VILLE DE BAYEUX

DOSSIER DE MODIFICATION DU PLAN DE SAUVEGARDE ET DE MISE EN VALEUR

Ville de BAYEUX
Mikaël SEBAN - Programmiste
TRATTEGGIO Architecture - Architecte du patrimoine

SEPTEMBRE 2019
12/09/2019 | Ind.1

Proposition de plan modifié sur la zone de projet, laquelle est délimitée par un trait discontinu de couleur magenta.

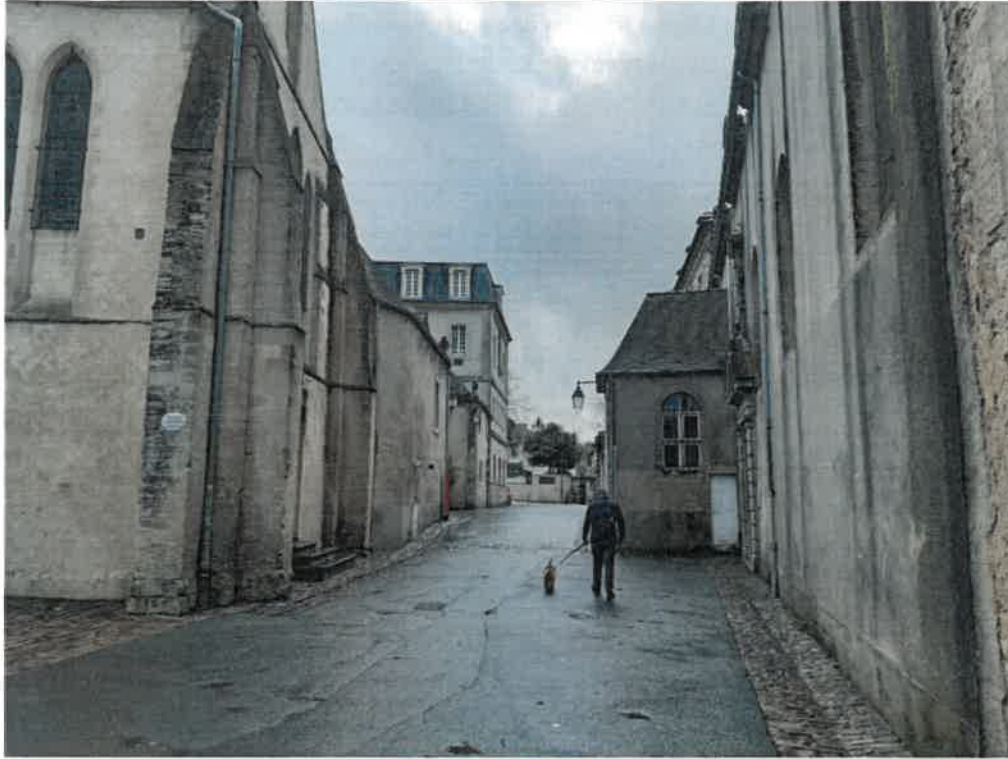
2. La cour du séminaire est portée dans sa partie basse en tant qu'espace soumis à protection particulière C2 : cour à aménager. *La modification est demandée afin de permettre un aménagement plus qualitatif de cette cour.*

3. La partie haute de la même cour est proposée à porter en tant qu'espace à protection particulière C2 : cour à aménager. *La modification est demandée car cet espace appartient également à la cour du séminaire, et qu'il est préférable d'appliquer à l'ensemble une même prescription.*

4. La bande de terrain longeant au sud le bâtiment du séminaire est proposée portée en tant qu'espace soumis à protection particulière J2 : jardin à aménager. *La modification est demandée afin de permettre l'aménagement de cet espace.*

5. L'allée des Augustines est proposée portée en tant qu'espace soumis à protection particulière P2 : espace urbain à aménager. *La modification est demandée afin de permettre l'aménagement de cet espace.*

6. Au droit de l'allée, l'emplacement du bâtiment adossé à l'hôtel-Dieu, aujourd'hui démolì, est proposé porté en tant qu'espace soumis à protection particulière P2 : espace urbain à aménager. *La modification est demandée afin d'actualiser le plan sur ce point et de permettre l'aménagement de cet espace.*

7. Il est proposé de maintenir la partie sud du jardin des Augustines, portée en tant qu'espace soumis à protection particulière J2.
8. L'espace délimité dans ce même jardin est proposé porté en tant qu'espace soumis à protection particulière J2 : jardin à aménager. *La modification est demandée afin de permettre l'aménagement homogène de cet espace avec le jardin dans lequel il s'inscrit.*

9. Il est proposé de maintenir la partie nord du jardin des Augustines portée en tant qu'espace soumis à protection particulière, mais d'y appliquer la prescription J2, jardin à aménager..

10. Il est proposé de laisser la terrasse du séminaire en blanc et de retirer la limite fictive qui la délimite au droit de la rue aux Coqs. *La modification est demandée afin de réduire la limite de constructibilité qu'imposent les prescriptions particulières, pour permettre la transformation de cet espace selon les dispositions du futur projet.*

12. Il est proposé de maintenir en blanc la cour située à l'arrière du corps principal du séminaire. En revanche, il est proposé de retirer le cheminement piétonnier protégé le long de la façade arrière du séminaire. De même, il est proposé de retirer la clôture imposée au nord de la cour. *La modification est demandée afin de permettre la constructibilité et/ou l'aménagement de la cour, tout en favorisant la liaison entre cette dernière et la terrasse du séminaire.*

13. Il est proposé de préciser l'emprise des quatre bâtiments annexes selon leur cadastation actuelle, et de porter ces derniers en fines hachures obliques noires en tant qu'immeubles non protégés. *La modification est demandée afin de permettre la transformation de l'espace à l'arrière du séminaire, et la remise en cohérence urbaine des abords du séminaire le long de la rue aux Coqs.*

14. Il est proposé de maintenir le terrain situé entre ces bâtiments annexes et la rue aux Coqs en blanc. En revanche, il est proposé de retirer la clôture imposée qui le délimite le long de la rue aux Coqs. *La modification est demandée afin de permettre la remise en cohérence urbaine des abords du séminaire le long de la rue aux Coqs, sans en imposer la nature, laquelle sera définie au titre du projet.*

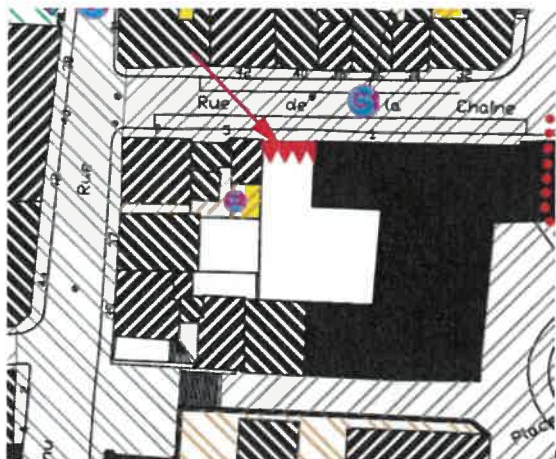
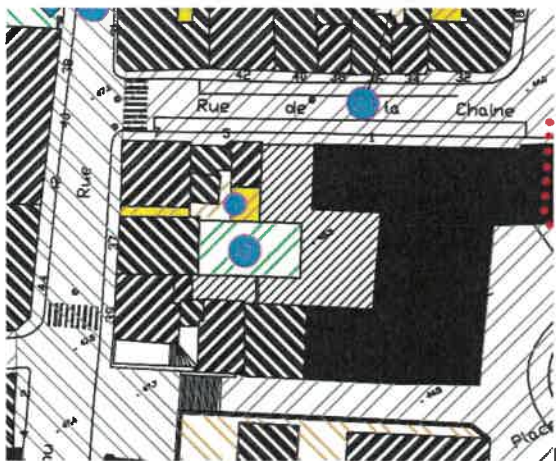
3, rue de la Chaîne (planche 09) : Mise à jour du document graphique pour tenir compte des constructions réalisées dans le cadre des travaux de réhabilitation du musée d'art et d'histoire de Bayeux réalisés conformément aux dispositions du plan de sauvegarde et de mise valeur. (Voir planche 09 modification n°2 en annexe)

Emplacement réservé n°7, rue Saint-Jean (planche n°6): La commune ne souhaite pas maintenir cet emplacement réservé pour la création de stationnement.

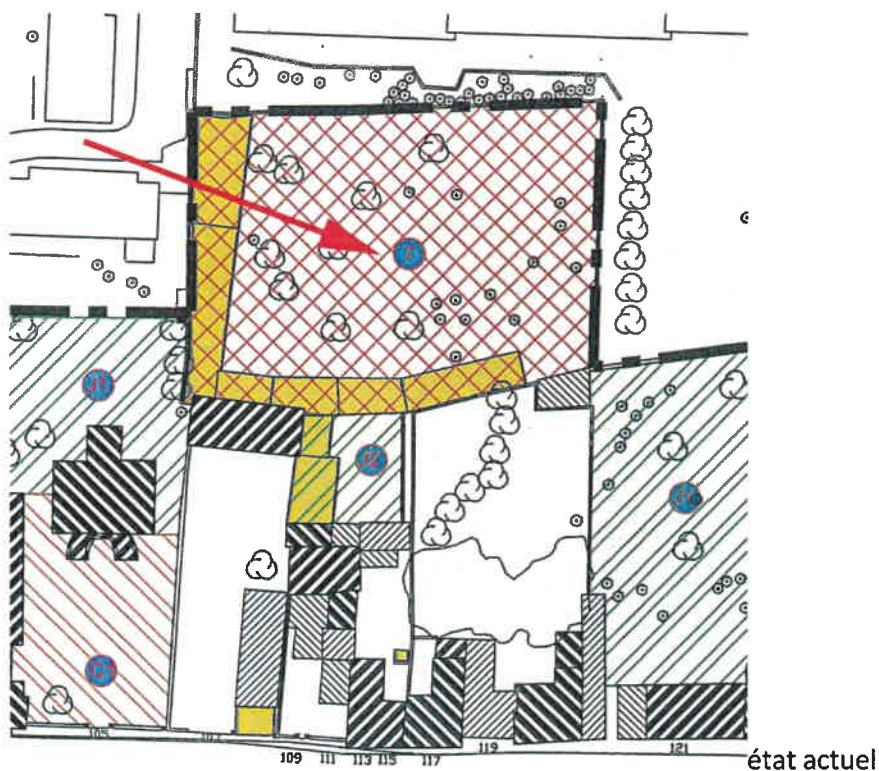
Il est proposé de maintenir en l'état cet espace végétal et de l'identifier par des doubles hachures obliques vertes avec le signe J1, légende relative aux parcs, jardins, mails plantés publics ou privés protégés au titre du plan de sauvegarde et de mise en valeur. (Voir planche modification n°6 en annexe)

74, rue Saint-Malo (planche 03) : Correction d'une erreur matérielle commise lors de la modification n°1.

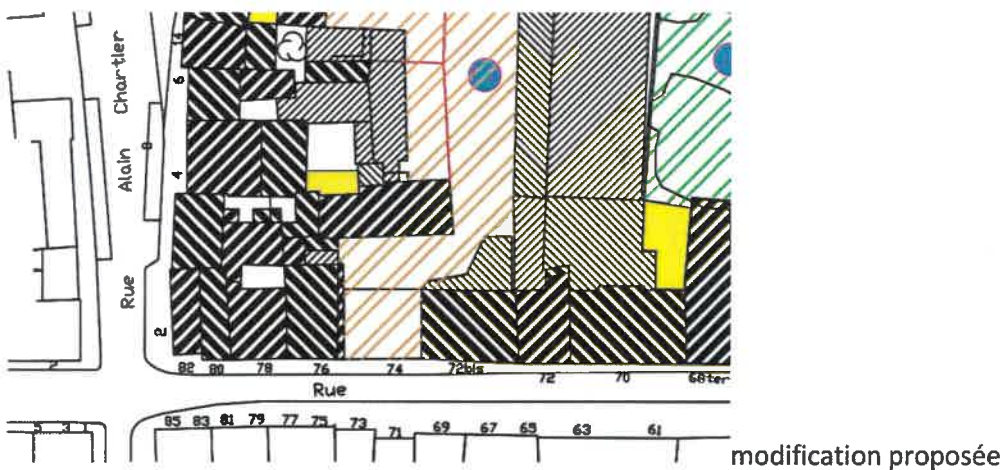
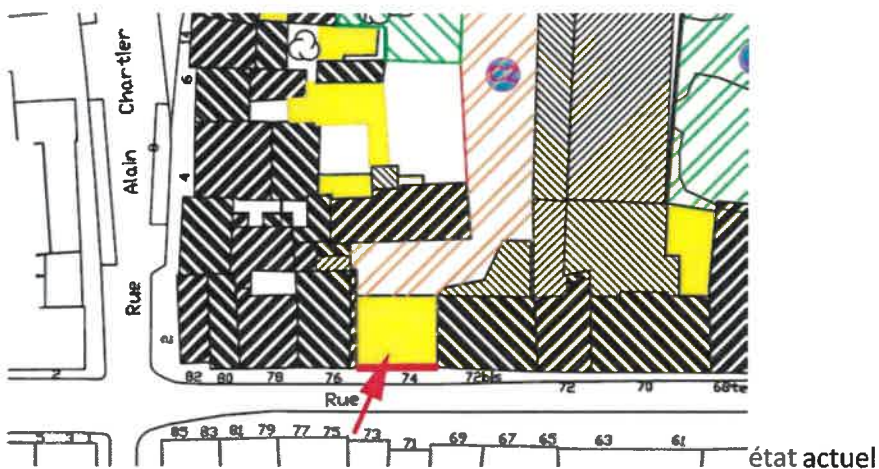
Le projet réalisé sous maîtrise d'ouvrage de la commune après démolition d'un immeuble dégradé menaçant ruine ne prévoyait pas la réalisation d'un mur de clôture reporté par erreur sur le document graphique. Il est proposé d'identifier l'espace libre comme espace non bâti dont l'aménagement à dominante minérale peut être imposé à l'occasion d'opérations publiques ou privées (C2). (Voir planche 03 modification n°2 en annexe)

7, Rue des Bouchers (planche 04) : ancien Hôtel des Ventes, construction située en fond de parcelle, en bordure de la limite ouest, correction du poché jaune en larges hachures obliques et noires.

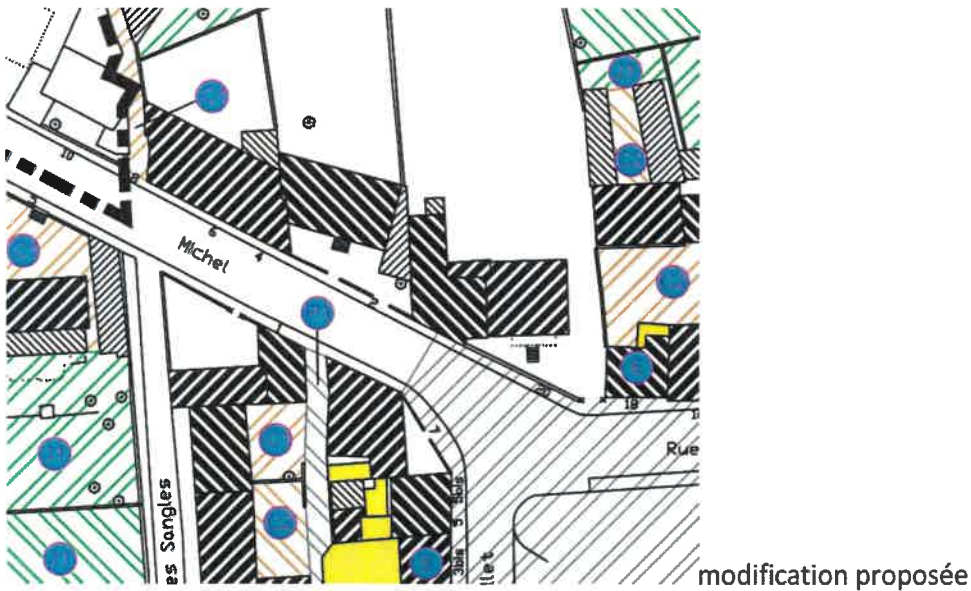
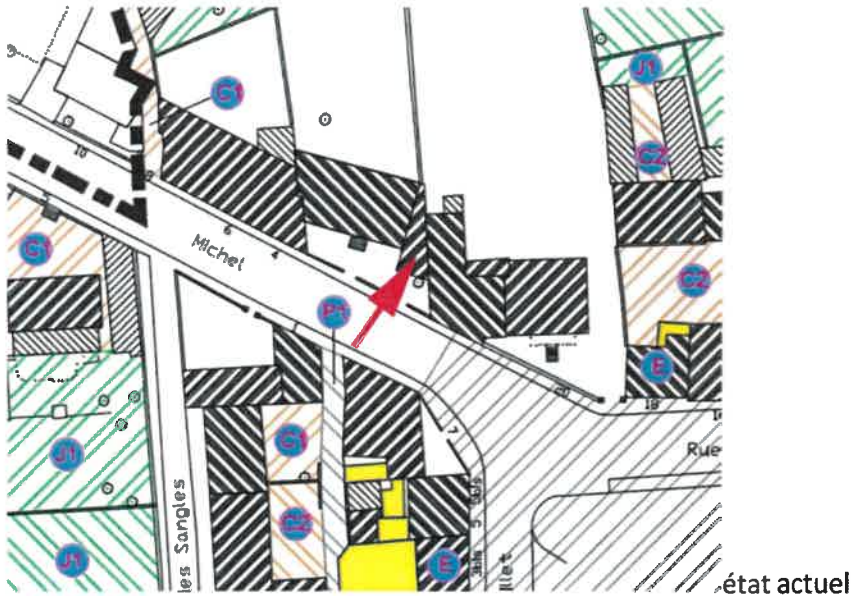
L'opération de curetage de la cour a été réalisée. Il a été constaté lors de la visite des lieux que la construction restante forme avec l'immeuble sur rue un ensemble bâti cohérent. C'est pourquoi il est proposé d'attribuer à celle-ci une protection identique à celle s'appliquant à l'immeuble sur rue. (Voir planche 04 modification n°2 en annexe)

9, rue Saint-Florel et 55, rue des Teinturiers (planche 05) : Le poché jaune de la légende graphique s'applique à des immeubles anciens dont la démolition ne s'impose pas dans le paysage urbain.

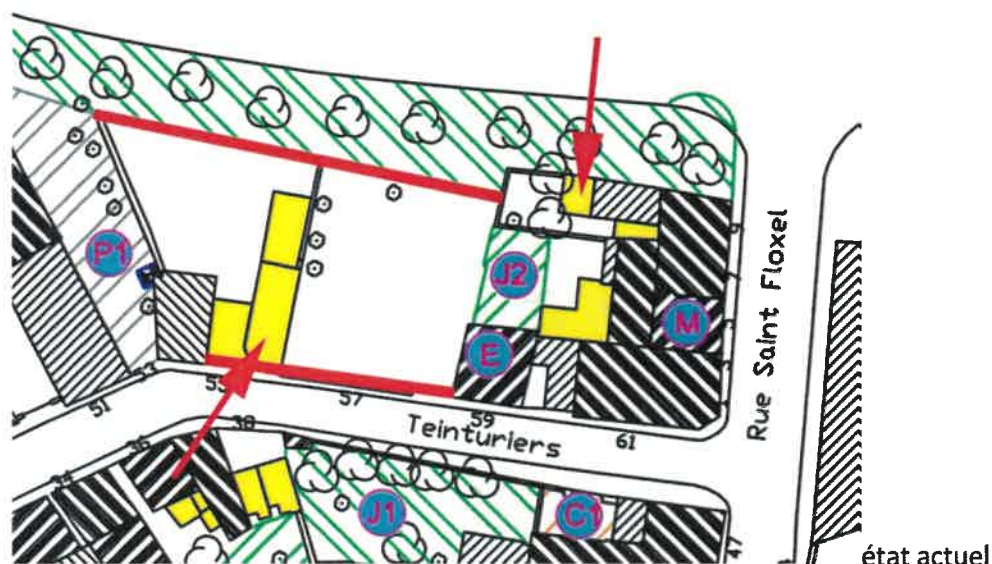
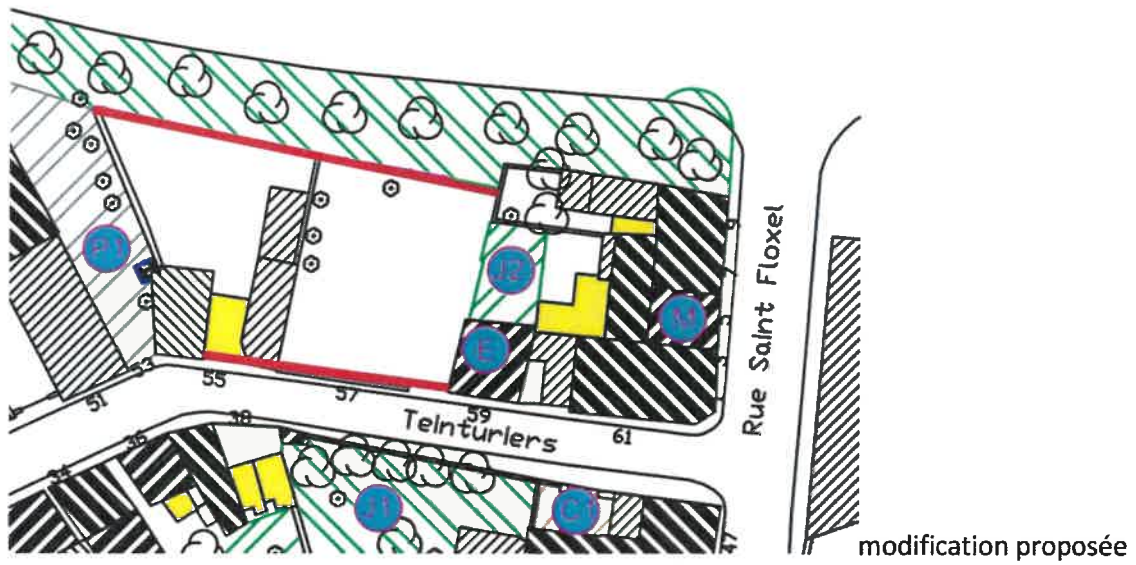
Il est proposé de porter la légende graphique en fines hachures obliques noires relatives aux immeubles qui peuvent être conservés, améliorés ou remplacés par des constructions respectant les règles du PSMV. (Voir planche 05 modification n°2 en annexe)
